ROMA, VIA

0139

Descrizione prestazionale dell'intervento

Foto del rilievo

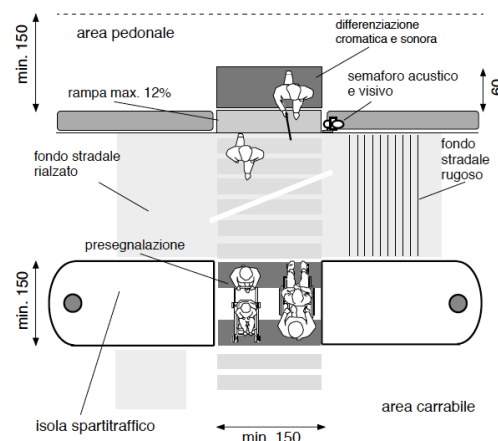
Criticità

Assenza di **segnalazione tattile** per non vedenti in prossimità di attraversamento pedonale.

Adeguamento di attraversamento pedonale tramite **nuova realizzazione di segnaletica tattile a pavimento** (segnale pericolo valicabile), **posta trasversalmente alla direzione** di marcia. La segnaletica tattile di profondità 40 cm e larghezza uguale alla zebra, serve ad evidenziare la delimitazione tra sede pedonale e carrabile. In caso di isola salvagente, la segnaletica sarà ripetuta all'inizio e alla fine dell'isola come preavviso di attenzione; ciascuna di queste bande avrà una profondità minima di 40 cm.

Il materiale da utilizzarsi deve essere consono al contesto in cui si trova. Sono da evitarsi materiali in gomma incollati ma bensì piastrelle di ceramica, pietra lavorata in superficie o materiale autobloccante. Prevedere sempre l'intercettazione sul marciapiede quando si è in presenza di un attraversamento.

Alzare la quota stradale
